**Réponse à la demande de compléments de la DREAL Pays de
la Loire en date du 17/03/2026**

**Centrale agrivoltaïque au sol associé à un stockage
d'énergie par batterie sur la commune de St-Georges-
sur-Loire (49)**

n° de référence : 015017/KK P

Réponse en date du 27/03/2026

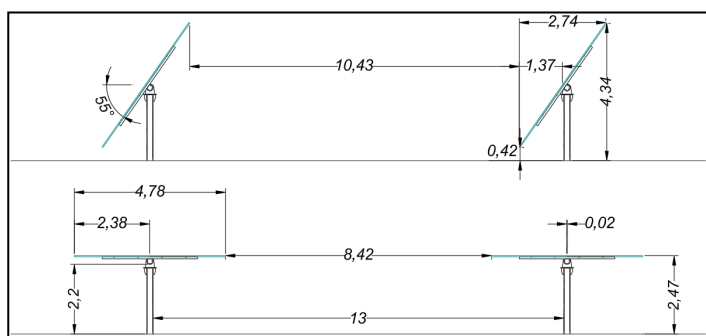
Rubrique 4.1 : Indiquer la surface de l'exploitation agricole et/ou du foncier concerné, l'emprise au sol des panneaux, la largeur des inter-rangs, la nature et surface des bandes de circulation, l'installation d'une clôture, ainsi que la localisation approximative du raccordement externe.

- Largeur de l'inter-rang : **13m de pieux à pieux** et 8,42m de bord de panneaux à bord de panneaux (voir le plan de coupe ci-dessous) ;

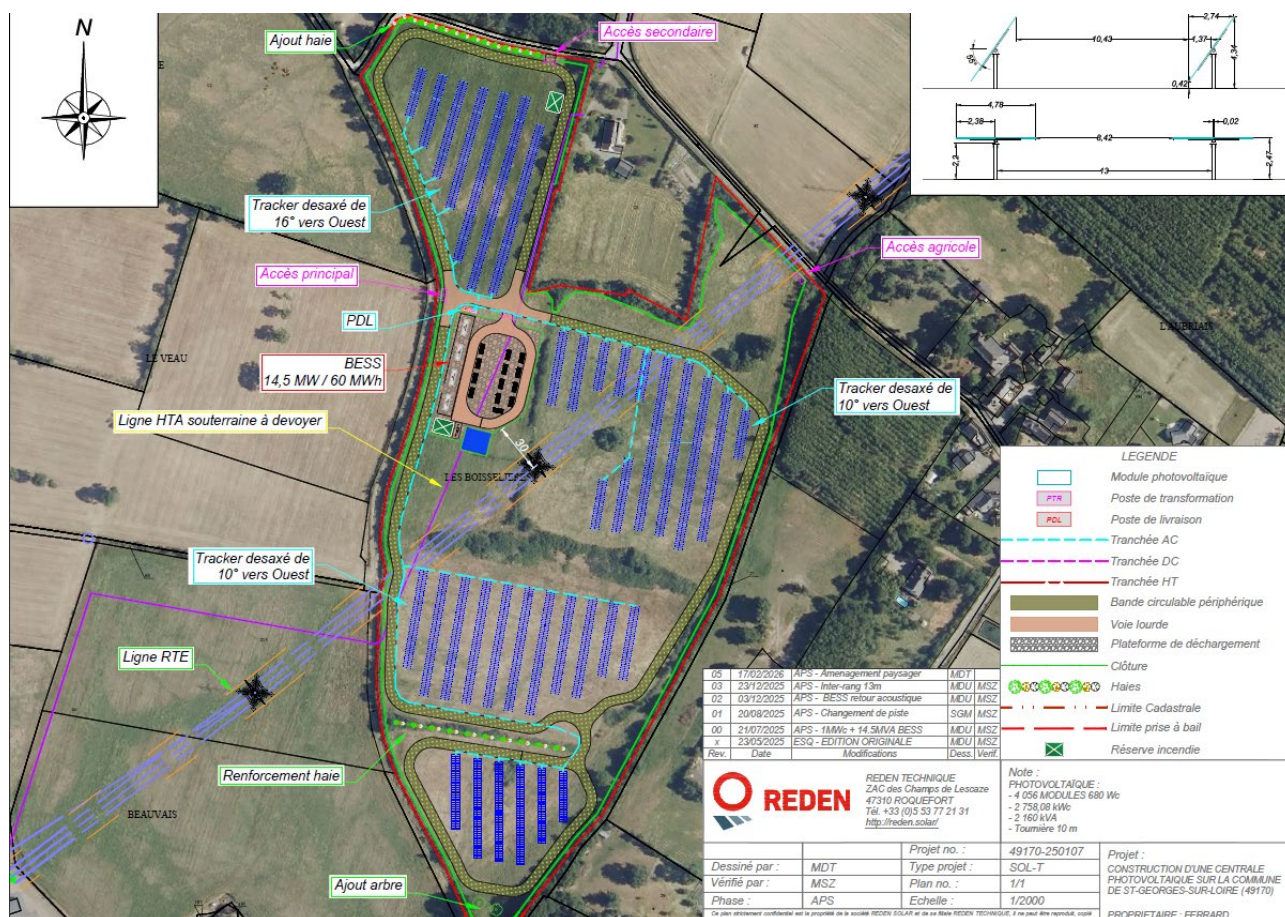
Rubrique 4.1 : Merci de préciser également la longueur, la largeur et le positionnement prévisionnel des tranchées destinées à accueillir les câbles de raccordement internes, ainsi que de les intégrer au plan du projet.

Le plan d'implantation avec les tranchées de raccordement est annexé au Cerfa. La figure ci-dessous permet de rappeler les éléments constituant les tranchées de raccordement internes du projet agrivoltaïque.

La longueur prévisionnelle des tranchées de câbles est de 1 100 m pour une largeur maximale pouvant aller de 50 à 80cm et pour une profondeur de 1m.

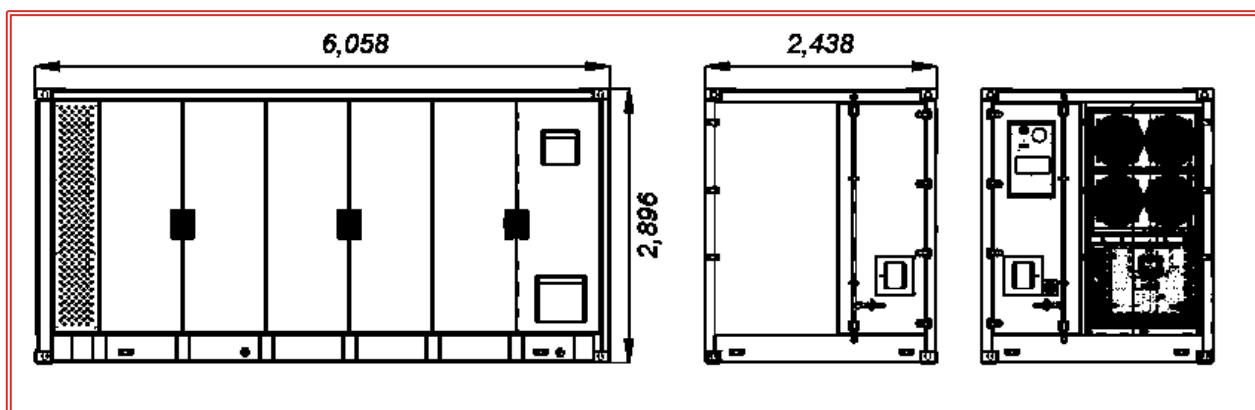
Rubrique 4.1 : Veuillez mieux détailler le système de stockage par batterie prévu (nombre de batteries, hauteur, emprise au sol, imperméabilisation ...).

La conception du projet a été faite sur la base du conteneur BESS décrit ci-dessous, avec 13 conteneurs 2,5 MW / 2 h pour une puissance installée totale (DC) de 14,5 MW / 60 MWh.

Les caractéristiques dimensionnelles sont les suivantes :

Longueur	Largeur	Hauteur hors sol	Emprise au sol
6,058 m	2,438 m	2,896 m	14,77 m ²

Le coloris du conteneur BESS est : RAL 1015 – Ivoire clair
